単回使用透析用針「セーフタッチ®カニューラ GA」 仕様変更のお知らせ

さて、この度弊社では「セーフタッチ®カニューラ GA」（医療機器認証番号：218AABZX00037000）の仕様を下記の通り変更いたしますので、ご案内申し上げます。

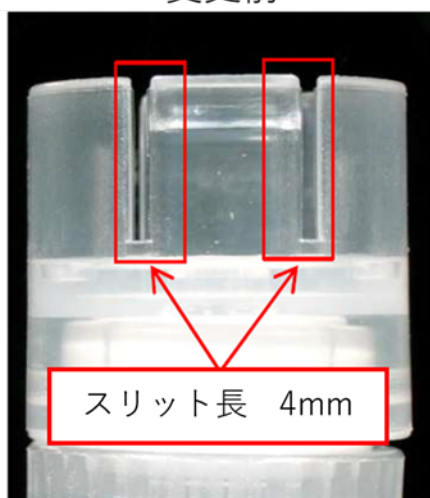
【変更理由】 保護具(黄色部分)とフック部の嵌合強度を高めることで、内針抜去中の予期せぬ保護具外れを防ぎ、より確実に安全機構を作動させるため。

【変更箇所写真】

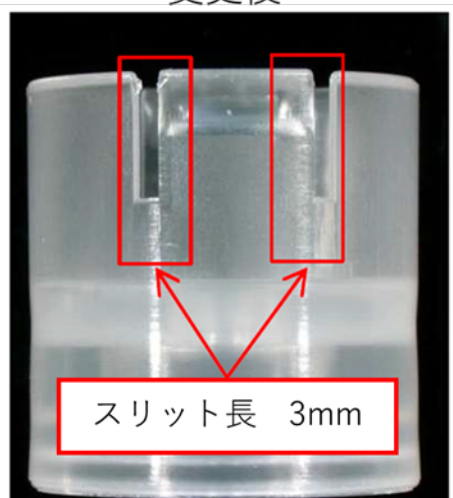
【変更内容】 フック部のスリット長を下記の通り変更いたしました。

変更前	変更後
スリット長	4 mm	3 mm
